Raadsvoorstel

Onderwerp : vaststelling bestemmingsplan 'Nieuw Delft, zuidelijke velden'

Ontwerpbestemmingsplan Nieuw Delft, zuidelijke velden

De maximale bouwhoogten uit het vigerende bestemmingsplan (Spoorzone) en de bouwhoogten die het ontwerpbestemmingsplan toestaat zijn te zien op de afbeeldingen hieronder.

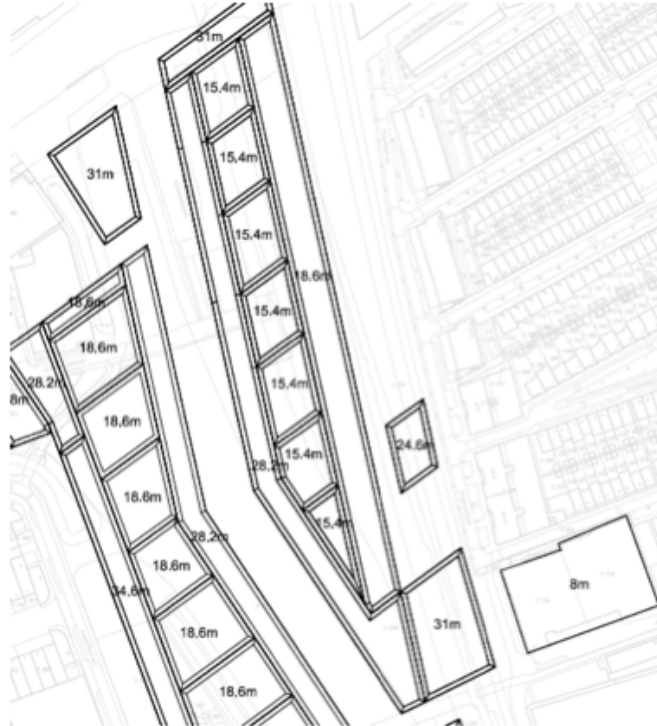
A.1		Samenvatting	Bouwhoogten en afstemming veld 6, 7 en 11 In de zienswijzen wordt bezwaar gemaakt tegen de bouwhoogten die het nieuwe bestemmingsplan toestaat op de velden bij het stadspark (veld 6, 7 en 11). De maximale bouwhoogte is volgens de zienswijzen aanzienlijk toegenomen ten opzichte van het vorige bestemmingsplan. De toegenomen hoogte heeft een sterk negatieve invloed op de bezonning, windhinder, verkeersveiligheid, geluidsoverlast, uitzicht, daglicht, privacy, het leefklimaat en de waarde van de bestaande woningen. Volgens de indieners ontbreekt een goede reden voor de toegenomen bouwhoogte en is van afstemming van het bouwvolume op de bestaande bebouwing geen sprake. De gebouwen passen niet bij de bestaande omgeving met voornamelijk lage gebouwen. Er bestaat ook geen aanleiding voor de hogere hoeksteengebouwen. Het bestaande bestemmingsplan gaat al uit van hogere bebouwing aan de zuidzijde van het park. In het bestemmingsplan staat dat dit gebeurde om markante punten te accentueren. Hoogteaccenten waren er dus al en vormden al de begrenzing. Het is niet duidelijk waarom die hoogteaccenten nu ineens hoger moeten worden. De keuze lijkt slechts gemaakt te zijn om meer woningen en/of meer opbrengst te genereren. Niet alleen financiële belangen moeten meewegen maar ook het woonklimaat. Heroverweging van bouwhoogtes en -vormen is noodzakelijk. Dat het hoge gebouw nodig is als boekensteun aan een drukke weg is ook niet juist, omdat de Engelsestraat verkeersluw is en de aansluiting van de Engelsestraat naar de Schieweg enkelbaans is en dus geen hoofdverkeersader. Op veld 7 komt geen hoogteaccent maar een massief blok. Het bouwveld aan het einde van de Laan van Braat wordt helemaal dichtgebouwd. Veld 11 (de Haring-locatie) tegenover veld 7 mag ook veel hoger worden dan nu mogelijk is. Dit veld ligt recht tegenover woningen, die tegen aan enorme muur aan zullen kijken. De combinatie met de op veld 7 geplande bebouwing versterkt bovendien de nadelige effecten op de omgeving. Omdat veld 11 pas later is toegevoegd is in het ontwerpbestemmingsplan onvoldoende rekening gehouden met de combinatie van bebouwing op veld 7 en 11. Het hoeksteengebouw op veld 7 wordt steeds apart getoond, terwijl juist de cumulatieve effecten van de vorm en hoogte van beide velden een negatief effect hebben op windhinder, bezonning, verkeersveiligheid en beleving. Er komen twee flatgebouwen tegenover elkaar te staan met slechts een smalle straat ertussen. Aan de zuidkant van het stadspark ontstaat een samenklontering

tegenover zijn appartement. Burgers mogen op de uitvoering van het vigerende bestemmingsplan vertrouwen, zeker omdat er geen legitieme reden is om hoger te bouwen. Een bestemmingsplan is niet vrijblijvend.
		Beantwoording	Het nieuwe bestemmingsplan gaat uit van andere bouwhoogten dan het vorige bestemmingsplan (het bestemmingsplan Spoorzone). Dat bestemmingsplan was gebaseerd op het stedenbouwkundig plan 'Plan Busquets'. Voor dit plan is het Integraal Ontwikkelingsplan "Nieuw Delft" 2025 (IOP) in de plaats gekomen. Het IOP is in 2013 door de gemeenteraad vastgesteld. In het IOP zijn de stedenbouwkundige uitgangspunten voor Nieuw Delft opgenomen. Het nieuwe bestemmingsplan is hierop gebaseerd. Het IOP voorziet in de ontwikkeling van een hoogstedelijk gebied met een hoge dichtheid en een mix van wonen, werken en andere functies. Daarbij is uitgegaan van een hoogteopbouw die passend is bij een dergelijk centrumgebied. Die hoogteopbouw verschilt van de hoogteopbouw uit het Plan Busquets en het bestemmingsplan Spoorzone. Dat betekent echter niet dat de nieuwe bebouwing niet in het gebied past of onvoldoende is afgestemd op de omgeving. Daarnaast blijkt uit de bezonningsstudie en het windklimaatonderzoek dat voor het bestemmingsplan is uitgevoerd dat de bouwmogelijkheden geen onaanvaardbare gevolgen voor het woon- en leefklimaat hebben. Een belangrijk onderdeel van de nieuwe stedenbouwkundige opzet is dat op belangrijke locaties hogere gebouwen komen (hoeksteengebouwen en hoogteaccenten). De hoeksteengebouwen vormen de begrenzing van de bebouwingsstroken. Daarnaast zijn drie van de hoeksteengebouwen hoogteaccenten die het stadssilhouet nader bepalen. De hogere gebouwen zijn belangrijke pijlers van de structuur van het gebied en verschillen daarom in massa en schaal van de overige gebouwen. Voor de velden 6 en 7 is in het IOP uitgegaan van hoeksteengebouwen aan de Ireneboulevard en de zuidkant van het park en een hoogteaccent op veld 7. In het ontwerpbestemmingsplan is van deze uitgangspunten uitgegaan. De nieuwe bouwhoogten verschillen van de hoogten waarvan het bestemmingsplan Spoorzone uitgaat. Op een aantal locaties neemt de maximale bouwhoogte toe, op andere locaties neemt de maximale hoogte af.

In het ontwerpbestemmingsplan is – conform het IOP – voor veld 6 (langs het park) uitgegaan van hogere hoeksteengebouwen met een hoogte van maximaal 28 meter op de koppen van het veld. De bebouwing daartussen mag 22 meter hoog zijn. Deze hoogteregeling verschilt van het huidige bestemmingsplan. Dat plan gaat uit van een hoogte van 18,6 meter aan de zijde van het park en 28,2

meter aan de zijde van de Nieuwe Gracht. In het ontwerpbestemmingsplan wordt de hoogte aan de parkzijde dus hoger (22 in plaats van 18,6 meter) en aan de wegzijde lager (22 meter in plaats van 28,2 meter). Verder ging het bestemmingsplan Spoorzone uit van hogere bebouwing aan de Ireneboulevard en op veld 7 met een maximale hoogte van 31 meter. In het ontwerpbestemmingsplan is de hoogte aan de Ireneboulevard verlaagd naar 28 meter. De maximale hoogte op veld 7 is eveneens gewijzigd. Op 55% van veld 7 was een maximale hoogte van 31 meter toegestaan. De overige 45% mocht een hoogte van 24,6 meter hebben. De locatie van het 31 meter hoge deel lag niet vast. In het ontwerpbestemmingsplan is uitgegaan van een maximale hoogte die trapsgewijs oploopt van 22 meter +NAP tot 40 meter +NAP. De maximale hoogte op veld 7 is in het ontwerpbestemmingplan dus zowel hoger als lager dan de hoogte die nu mogelijk is (24,6 en 31 meter). Tegenover veld 7 ligt veld 11 (de Haringkavel). Dit veld – waar nu nog een bedrijfsloods staat - is later aan het projectgebied toegevoegd en was niet opgenomen in het bestemmingsplan Spoorzone. In het ontwerpbestemmingsplan is uitgegaan van 22, 10 en 15 meter op dit veld. De hoogte aan de straatkant (22 m) komt overeen met de hoogte van de bestaande bebouwing aan de Engelsestraat naast de Haringkavel. De hoogte daarachter is afgestemd op de bestaande bebouwing achter de Engelsestraat. Tenslotte is in het bestemmingsplan Spoorzone uitgegaan van een gebouw met een hoogte van 24,6 meter in het park. Dit gebouw is in het nieuwe bestemmingsplan geschrapt. <i>Bezonningsstudie</i> Om de effecten van de nieuwe bebouwing op de bezonning van de omgeving te beoordelen, heeft Royal HaskoningDHV een bezonningsstudie uitgevoerd. Uit de studie blijkt dat het plan geen onaanvaardbare gevolgen voor de bezonning heeft. Voor de beoordeling van bezonning gelden geen landelijke normen. In het gemeentelijke beleid is ook geen lokale bezonningsnorm opgenomen. Om de bezonningssituatie te kunnen beoordelen, wordt in de praktijk vaak gebruik gemaakt van de 'lichte TNO-norm'. Bij het onderzoek is hierbij aangesloten. Een gebouw voldoet aan deze norm wanneer er gedurende twee uren per etmaal bezonning mogelijk

Afbeelding: bezonning maart

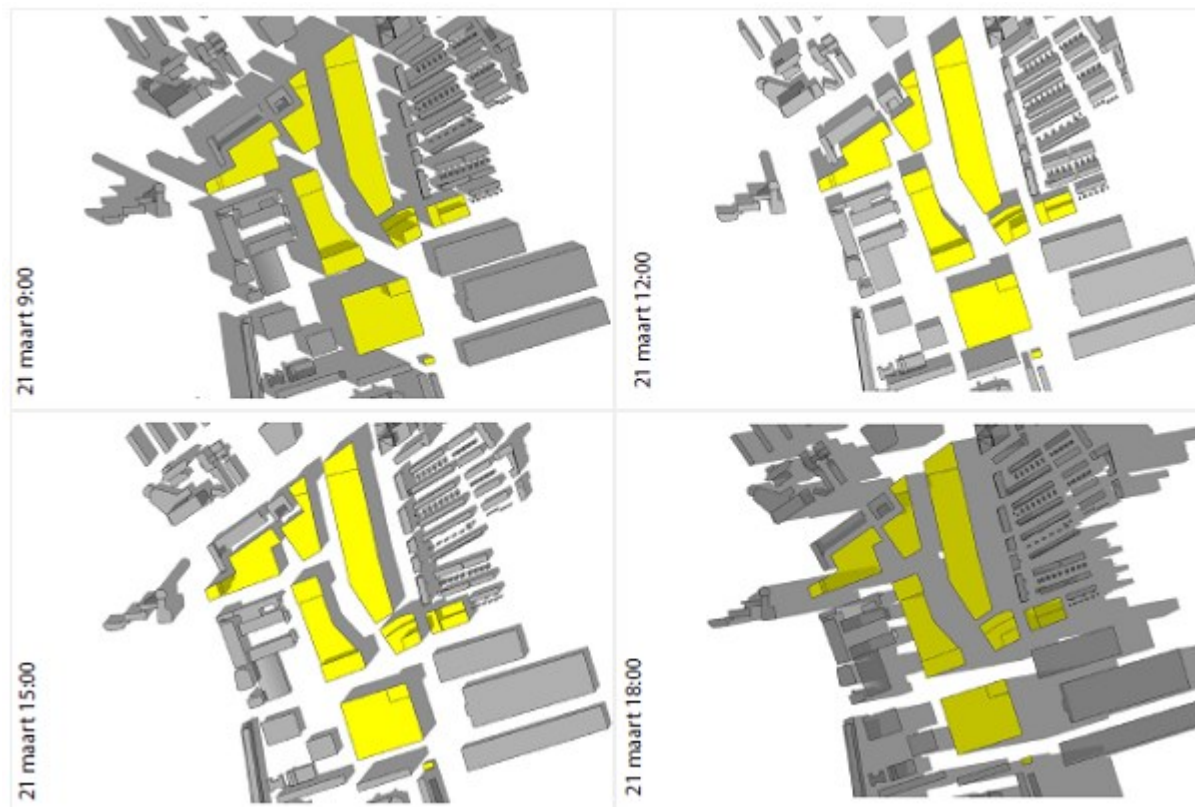
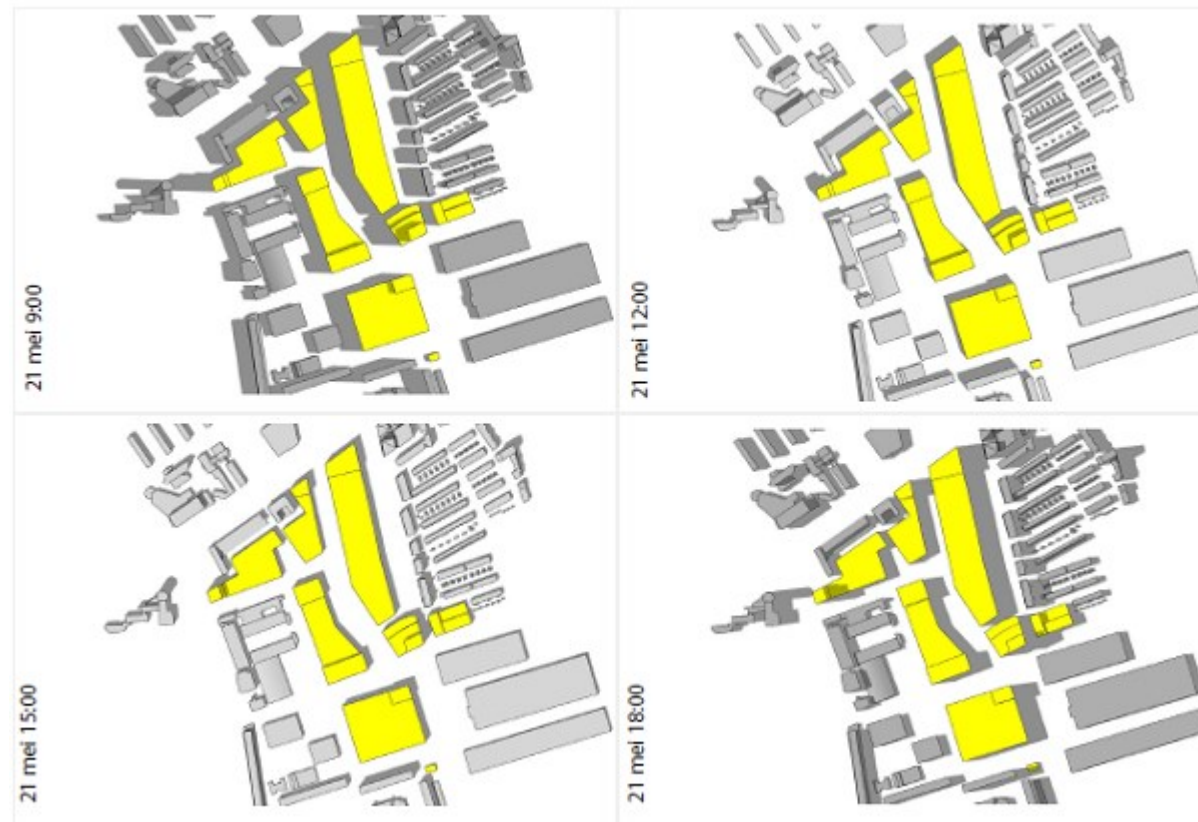
aansluiting gezocht bij de woonbuurt Delftzicht, waarbij er langs de Engelsestraat appartementenblokken zijn gerealiseerd en daarachter laagbouw van eengezinswoningen. Daarnaast is rekening gehouden met de bouwhoogte op veld 7 en de afstand tussen de velden. De bestaande bebouwing naast de Haringkavel heeft een hoogte van 22 meter. Bij de bouwhoogte op veld 11 is daarbij aangesloten. Aan de zijde van de Engelsestraat is een hoogte toegestaan van 18 meter. Deze hoogte is langs de Engelsestraat passend. Daarnaast is de afstand tussen veld 7 en 11 voldoende ruim – ca. 20 meter – waardoor van een samenklontering van hoge gebouwen geen sprake is. De situatie is gebruikelijk in een stedelijk gebied. Door de ontwikkeling verandert het gebied in een stedelijke omgeving met bebouwing aan beide zijden van de weg. Dat betekent echter niet dat het plan daarom niet aanvaardbaar is en dat alleen lagere bebouwing passend is in het gebied. Dat het bestemmingsplan uitgaat van een andere hoogteopbouw dan het bestemmingsplan Spoorzone betekent niet dat niet van de uitgangspunten uit het IOP mag worden uitgegaan. <i>Aangepaste bezonningsstudie en windklimaatonderzoek</i> Uit het windklimaatonderzoek en het bezonningsonderzoek blijkt dat de combinatie van de gebouwen langs de weg geen onaanvaardbare gevolgen voor het woon- en leefklimaat heeft. Realisering van de bouwhoogten leidt er niet toe dat tussen de gebouwen – zoals in de zienswijzen staat - ernstige windhinder en gevaarlijke situaties te verwachten zijn. Het toekomstige windklimaat is vergelijkbaar met het huidige windklimaat. Van een slecht windklimaat en gevaar is ook op deze locatie geen sprake. Dit wordt verder toegelicht bij punt A.2. Naar aanleiding van de aanpassingen is de bezonningsstudie geactualiseerd. Uit de nieuwe bezonningsstudie blijkt dat de aanpassingen gunstige effecten hebben op de bezonning. Dat geldt ook voor de woningen in het pand aan de Engelsestraat waar de TNO-norm niet gehaald wordt. Twee uur zon in de winterperiode is bij vijf appartementen in dit gebouw niet mogelijk, maar de aangepaste bouw mogelijkheden zorgen in de winterperiode voor een periode van ca. 1,5 uur bij deze woningen waarin zon mogelijk is. Dat komt door de lagere bouwhoogte en de onderbreking van de bebouwing tussen veld 6 en 7. Dit is een verbetering ten opzichte van het huidige bestemmingsplan Spoorzone en het ontwerpbestemmingsplan. Buiten de winterperiode wordt ook bij de vijf woningen ruimschoots aan de TNO-norm voldaan.

Uit de studie blijkt verder dat de nieuwbouw geen onaanvaardbare gevolgen heeft voor de bezonning van de laagbouwoningen in Delftzicht. De nieuwbouw heeft invloed op de bezonning van de laagbouwoningen achter het meest zuidelijke appartementengebouw aan de Engelsestraat. Voor de bezonning van de overige laagbouwoningen in Delftzicht zijn er geen significante effecten. Op de afbeeldingen hieronder is te zien dat de schaduw in dit gebied hoofdzakelijk wordt veroorzaakt door de bestaande bebouwing aan de Engelsestraat. Dit gebied heeft en houdt een goede bezonningssituatie.

Afbeelding uit bezonningsstudie (nieuw bestemmingsplan (geel/links) en geldend bestemmingsplan (rood/rechts). Een grotere versie van deze afbeelding is opgenomen in [bijlage 1](#) bij deze nota zienswijzen.

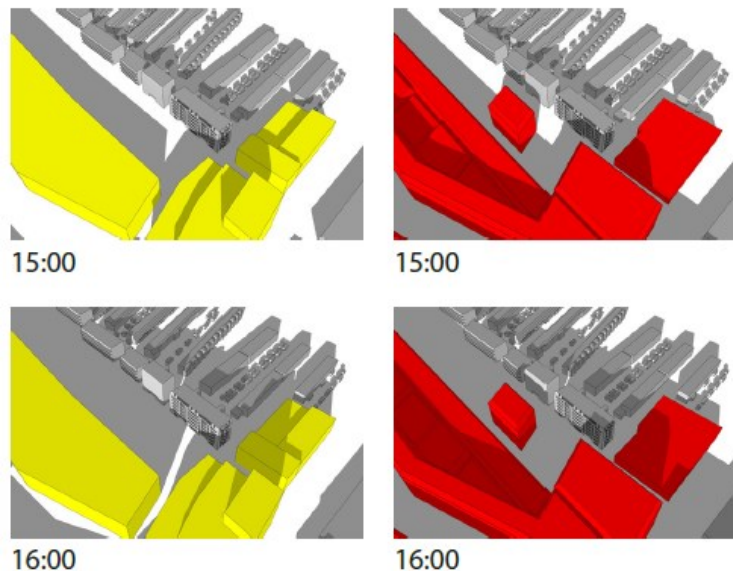
Verder is van belang dat het hoogteaccent van 40 meter op veld 7 geen onaanvaardbare gevolgen voor de bezonning heeft. Anders dan in de zienswijzen wordt verondersteld, is niet de hoogte maar de positie van de nieuwbouw op deze locatie bepalend voor de bezonning. De hoogte heeft daarop maar een beperkte invloed. Van belang is hierbij ook dat de betreffende woningen in de onderste bouwlagen van het gebouw zijn gelegen. Ook bij een lager gebouw tegenover het bestaande gebouw is de bezonningssituatie niet wezenlijk anders. Dat blijkt ook uit de bezonningsstudie, waarin een vergelijking

is gemaakt tussen het huidige bestemmingsplan Spoorzone en het nieuwe bestemmingsplan. Het huidige bestemmingsplan staat een hoogte van 31 meter toe, het nieuwe plan maximaal 40 meter. Uit de afbeeldingen hieronder blijkt dat de bezonningssituatie die bij een hoogte van 31 meter aan de orde is niet beter is dan de situatie die het nieuwe plan toestaat. De situatie die op grond van het huidige bestemmingsplan mogelijk is, is zelfs nog negatiever omdat het bestemmingsplan op veld 7 een hoogte van 31 meter toestaat. In het nieuwe bestemmingsplan is uitgegaan van een getrapt oplopende hoogte van 22, 28 en 40 meter. De hoogte van 40 m is niet bij de bestaande woningen mogelijk maar aan de Nieuwe Gracht / Engelsestraat. De hoogte dichtbij de bestaande woningen is lager dan het huidige bestemmingsplan toestaat (22 meter in plaats van 31 meter).

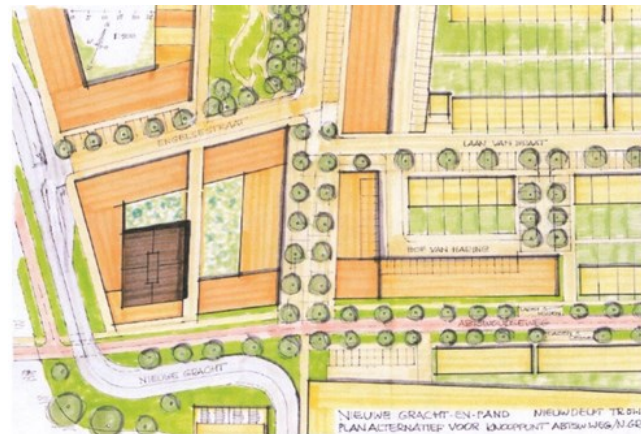
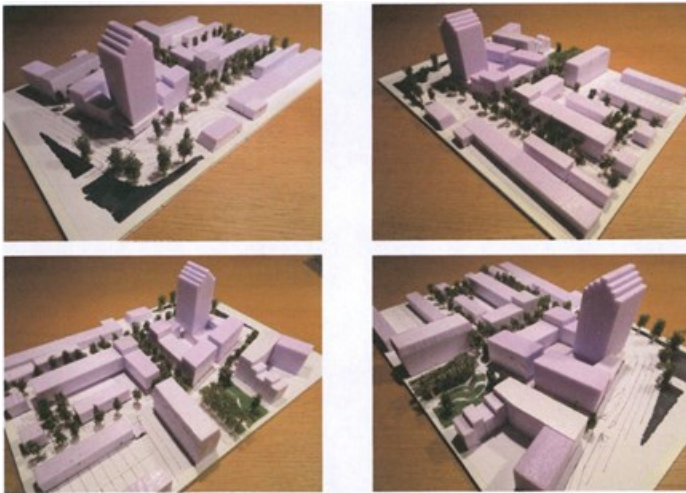
Nummer zienswijze	Registratie- nummer		
2	3611520	Samenvatting	In de zienswijze wordt een alternatief voorstel gedaan voor de omgeving van de knoop Nieuwe Gracht-Abtswoudseweg-Engelsestraat. Dit voorstel – ‘Nieuwe Gracht-en-pand’ – gaat uit van een ranke toren op een lagere onderbouw naast de spoortunnel in plaats van erboven. De toren heeft de vorm van een grachtenpand, maar dan vier keer zo groot. Deze toren is (anders dan de toren uit het bestemmingsplan) volgens de zienswijze wel in overeenstemming met de Nota Hoogbouw. Verder gaat het alternatief uit van de volgende wijzigingen: 1. De bouwhoogte van de velden 7 en 11 is teruggebracht tot maximaal 22 meter (met uitzondering van de toren) 2. De opzet van veld 7 is omgedraaid: toren op de hoek Nieuwe Gracht, naast de tunnel 3. De hoogbouw op veld 7 is verhoogd tot ongeveer 50 meter 4. De toren is rank, heeft een setback en komt op een lage onderbouw 5. De Engelsestraat buigt af en sluit aan op de Nieuwe Gracht tussen veld 6 en 7 6. Een resterend stukje straat tussen veld 7 en 11 wordt woonerf of voorplein voor aanliggende functies 7. De Laan van Braat en het parkeerhof bij We Built Homes en Haring vormen een doodlopende lus. Als nadeel heeft het alternatief dat het bouwvolume afneemt. Daarvoor bestaan echter voldoende compensatiemogelijkheden, zoals de verhoging van de toren. De aansluiting van de Engelsestraat op de Nieuwe Gracht kan mogelijk niet door zwaar verkeer worden gebruikt maar kan daarvoor worden afgesloten. Verder wordt het park iets kleiner door de afbuiging van de Engelsestraat op de kop van het park en zijn er kleine wijzigingen nodig van de infrastructurele werken die nu al worden uitgevoerd. Er zijn echter ook aanzienlijke voordelen. Door de toren naast tunnel te plaatsen wordt de tunnel minder belast en zijn de ‘schouders’ niet meer nodig. Daardoor is een ranke toren op een lagere onderbouw mogelijk. De toepassing van de setback of een luifel is gunstig voor windhinder. De

tunnelbelasting van de overige bouwdelen van veld 7 kan gelijkmatig worden verdeeld. Door de verplaatsing van de toren en de lagere bebouwing rond het (huidige) einde van de Engelsestraat ontstaat een betere bezonningssituatie voor de omgeving en aanzienlijk minder windhinder. Door de inrichting tot woonerf of voorplein met bomen ontstaat een prettige ruimte en een nog gunstiger windklimaat. Hierdoor wordt tevens de veiligheid op de hoofdfietsroute van TU-campus naar Voorhof en Buitenhof vergroot. Ook doordat auto's van en naar Delftzicht de fietsroute niet langer hoeven te kruisen wordt de veiligheid en de aantrekkelijkheid van deze fietsroute aanzienlijk bevorderd. Ook voor automobilisten is een potentieel gevaarlijke situatie geëlimineerd. De bereikbaarheid van Delftzicht wordt volgens de zienswijze hierdoor veel beter.

Overlast van een eventuele onderwijsfunctie op het park kan worden beperkt omdat het er niet meer direct aan grenst en een eigen voorplein heeft (uitloper Engelsestraat).

<i>Afbeeldingen uit zienswijze</i>
		Beantwoording Het alternatieve plan voorziet in een ander invulling van veld 7. De belangrijkste verschillen met het bestemmingsplan zijn de locatie van de toren – naast in plaats van op de tunnel – het realiseren van een verbindingsweg voor autoverkeer tussen veld 6 en 7 en het verlagen van de bouwhoogte op veld 7 tot 22 meter. Het alternatieve plan voorziet echter niet in een betere oplossing met aanzienlijk minder nadelen dan het in het bestemmingsplan opgenomen plan. Het verplaatsen van de toren heeft als nadeel dat de gewenste ruimtelijke beëindiging van het park niet kan worden gerealiseerd. De voordelen van de verplaatsing zijn beperkt. Als belangrijkste voordeel noemt de indiener dat de verplaatsing van de toren en de verlaging van de bouwhoogte op veld 7 tot 22 meter tot een betere bezonningssituatie en minder windhinder leiden. Zoals hierboven bij A.1 is toegelicht, heeft de hoogte van de toren maar een beperkte invloed op de bezonning van de bestaande bebouwing. Hierboven is toegelicht dat vooral de positie van de nieuwbouw bepalend is voor de bezonning en dat ook bij een lager gebouw op veld 7 sprake is van een vergelijkbare schaduwwerking. Dat is ook het geval als de bouwhoogte op veld 7 wordt teruggebracht tot 22 meter. Op de afbeelding hieronder is te zien dat ook bebouwing van 22 meter schaduw geeft op de bestaande bebouwing.

Afbeelding uit zienswijze

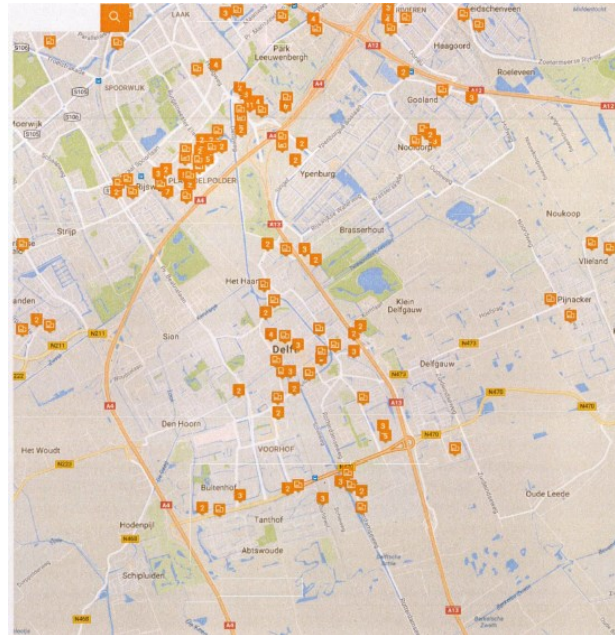
41.7		Samenvatting	Behoeft kantoren Volgens de indiener staat het bestemmingsplan ten onrechte nieuwe kantoren toe. Volgens Funda stond op 31 januari 2018 50.000 m² kantoorruimte leeg in Delft. Dit beeld is al jaren te zien. In de Woonvisie is dit ook geconstateerd. Er is geen behoefte aan nieuwe kantoren. In het bestemmingsplan staat ten onrechte dat de behoefte aan kantoorruimte voldoende is aangetoond. De behoefte die in het plan genoemd wordt is voor de hele Regio Haaglanden en niet alleen voor Delft. In de toelichting staat verder dat in Delft Zuid 37.500 m² kantoorruimte wordt geschrapt. Zelfs als dat gebeurt blijft er in Delft echter nog 60.000 m² leegstand over. Daarnaast staat in de toelichting dat op Schieovers Noord 120.000 m² wordt geschrapt. De plannen voor Schieovers Noord verkeren echter nog in een vroeg stadium en er is volgens de website van de gemeente nog geen plan in voorbereiding. De 120.000 m² betreft bovendien bedrijventerrein en geen kantoren. <i>Leegstand binnen loopafstand station</i> Bij de onderbouwing van de behoefte aan nieuwe kantoorruimte gebruikt de gemeente als argument dat er binnen een loopafstand van 15 minuten van het station en in/bij de binnenstad behoefte aan

kantoorruimte bestaat. Juist op die locaties is er echter leegstand van kantoren. De indiener verwijst naar de afbeelding hieronder van Funda.
